kotert situasjonsplan 1 : 200

Søknad om endring høydeplassing + 1,0meter fra omsøkt og godkjent.

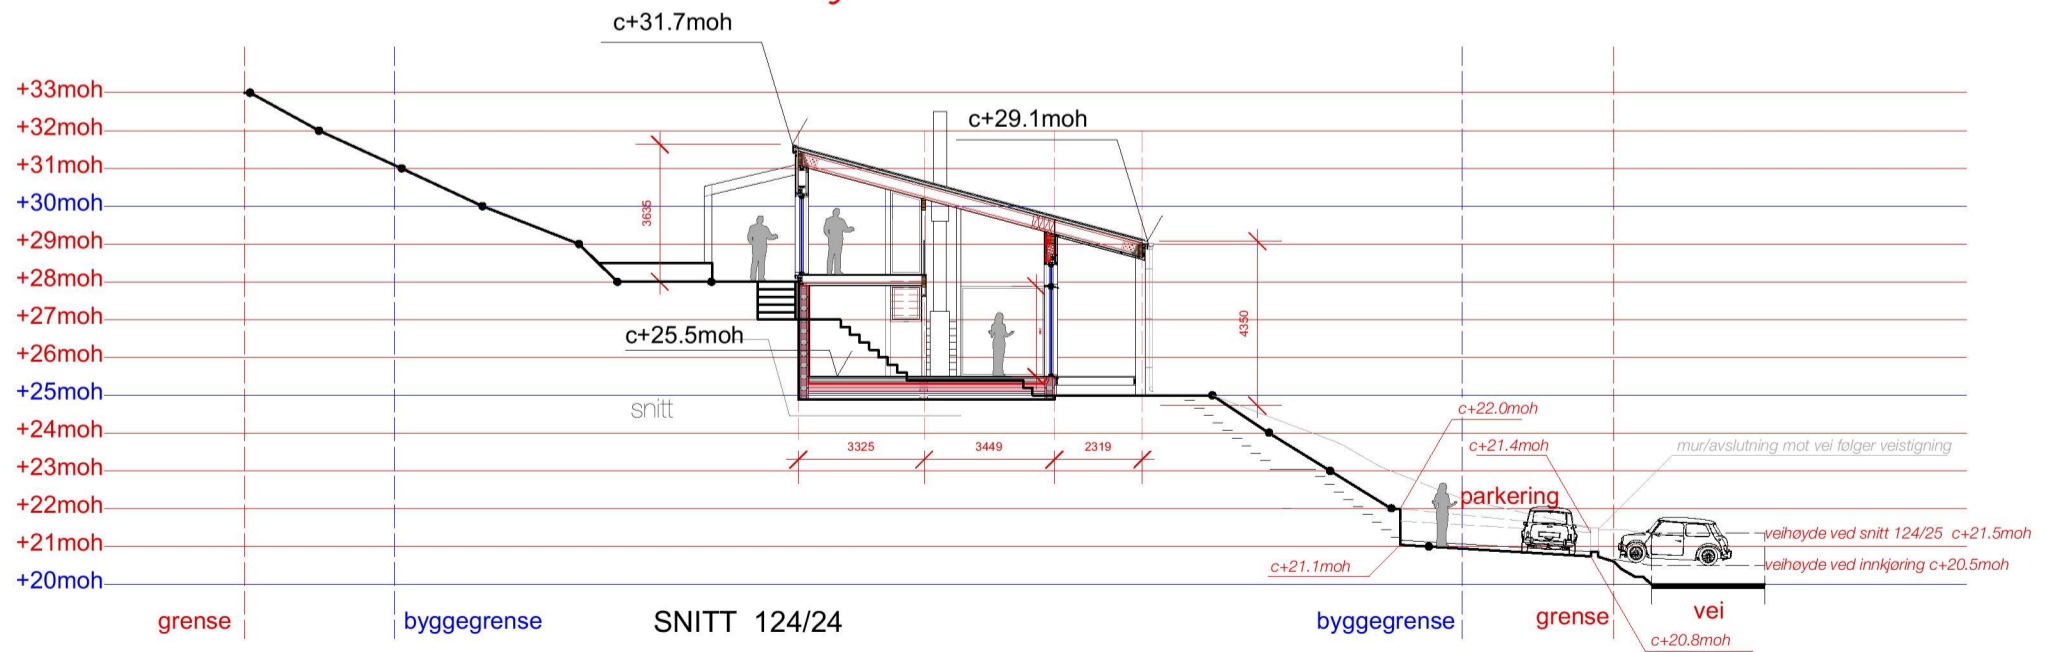
PARKERINGSPLASS REDUSEREST TIL 4 PLASSER. 2 PLASSER FOR TOMT 124/26 ER INNGÅTT AVTALE FOR PÅ GAMMEL VEI SE KART.

SNITT 124/24 : Det søkes om heving av hytte på tomt 124/24 med 1 meter. Grunn for ønsket heving er stedlig vurdering av terrenginnrep på stedet ved avgraving og sprengning. Tiltaket blir lettere i bakkant mot terreng og gir redusert behov for sprengning samt noe planere og bedre uteareal. I denne forbindelse reduseres også p-plassen med 2 stk oppstillingsplasser slik at skrånende terreng ned mot p-plass blir slakere. Øvrige 2 p-plasser for hytte på tomt 124/26 plasseres på/ved eksisterende vei som er fristilt etter omlegging av veikryss. Se situasjonsplan.
